**Modulo per la presentazione delle osservazioni per i piani/programmi/progetti sottoposti a procedimenti di valutazione ambientale di competenza statale**

ID: Codice procedura (ID\_VIP/ID\_MATTM):10844

Impianto per la produzione di energia elettrica da fonte eolica, costituito da 6 aerogeneratori della potenza complessiva di 37,2 MW, un sistema di accumulo da 25 MW e relative opere connesse in località "Rempillo" nel comune di Pitigliano (GR).

**ALLEGATO alle OSSERVAZIONI all' IMPIANTO EOLICO denominato REMPILLO nel COMUNE di PITIGLIANO ( GR). Composto da n. 5 immagini e n. 5 pagine**

Immagine n. 5 Intervisibilità degli impianti eolici della provincia di Viterbo anche in quella di Grosseto, in particolare nel pitiglianese.

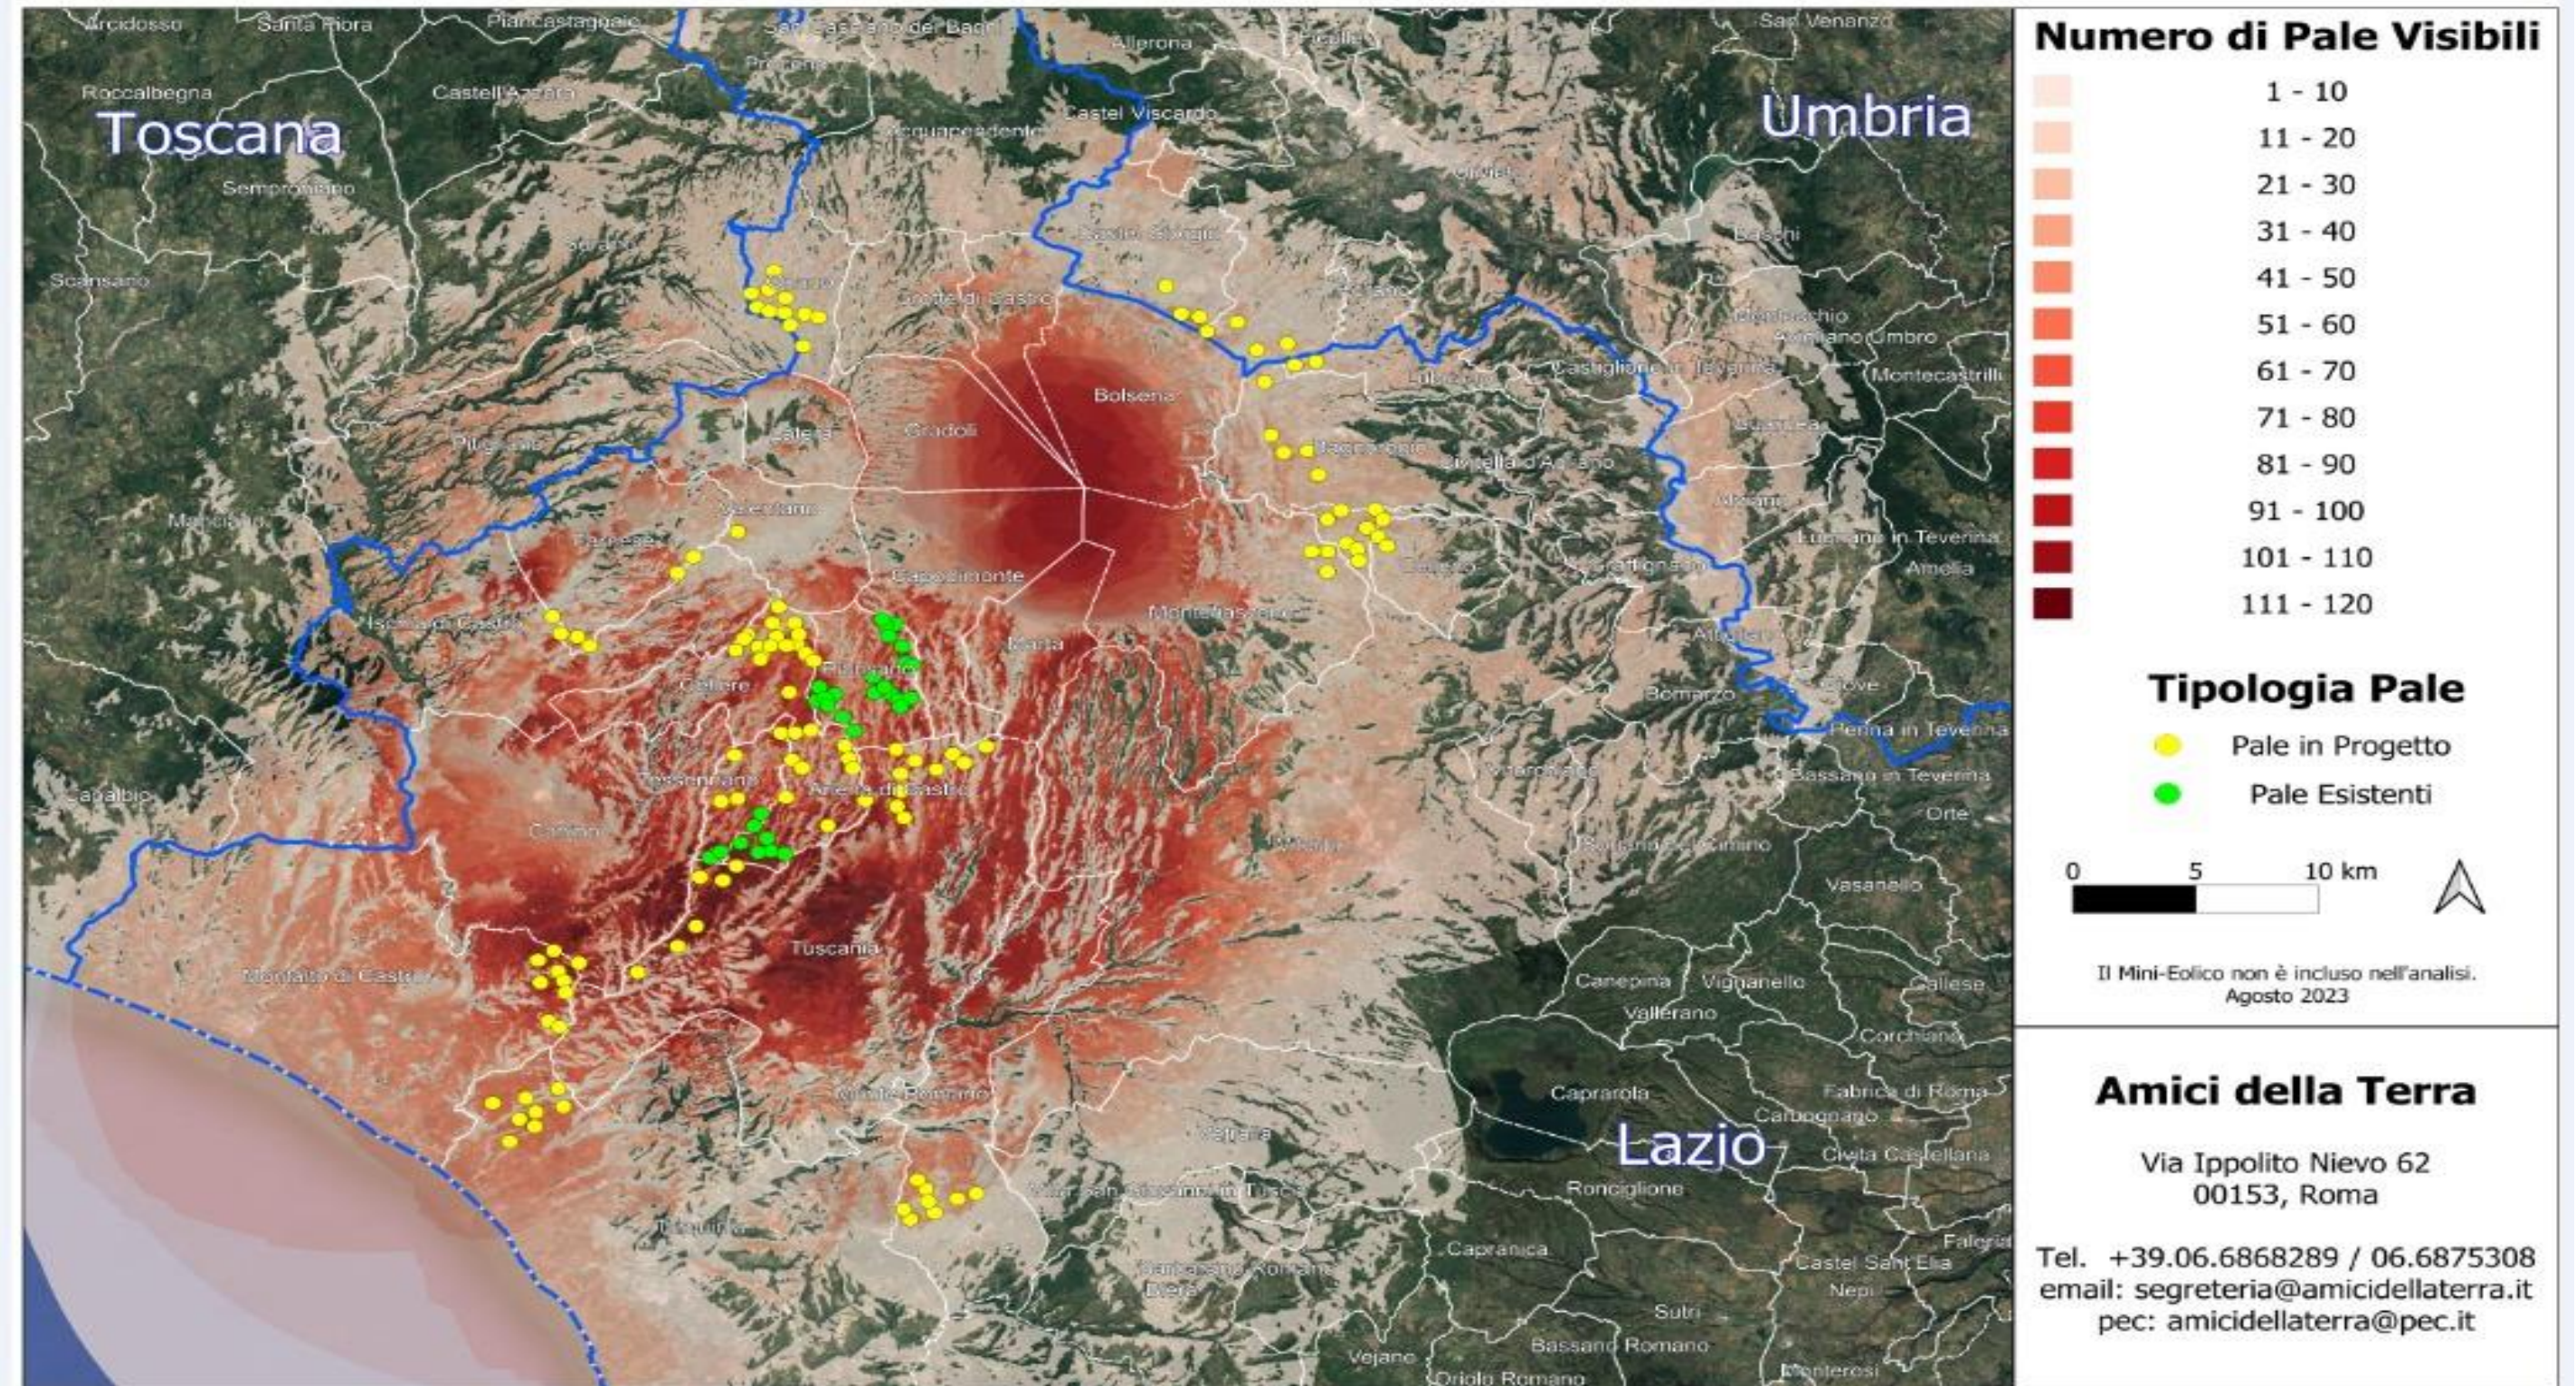
Quindi anche la Regione come Ente deputato dalla normativa nazionale a legiferare sulle aree idonee e non idonee si è espressa riguardo al fatto che abbia assolto ai doveri e alle quote stabilite dal PNIEC e in ambito regionale la provincia di Viterbo è stata quella con il più alto tasso di impianti FER tra tutte e quindi ormai satura ed il cumulo degli impianti FER installati, autorizzati e in progetto rappresenta una **elevata criticità per la sostenibilità ambientale di ulteriori eventuali iniziative.** L'impianto eolico “Rempillo” pur essendo “esterno al confine provinciale e regionale ma nelle sue immediate vicinanze ( a soli 100 metri i primi due aerogeneratori) oltre ad impattare sul territorio e sulle economie di tre Comuni del Lazio ( Farnese, Valentano e Latera) si trova nelle fasce di rispetto dei Beni di notevole interesse pubblico come si è evidenziate nelle Osservazioni nn. 1 e 2 e crea anche degli impatti negativi anche sui beni naturalistici come verrà dettagliato nell'Osservazione n. 4. Inoltre andrebbe a sommarsi al già enorme cumulo di impianti eolici e fotovoltaici e geotermici che già creano una elevata criticità ambientale nella provincia di Viterbo e interferiscono anche con il territorio toscano come si può vedere dalle immagini nn. 4 e 5

dell'Allegato Report Fotografico n. 1.
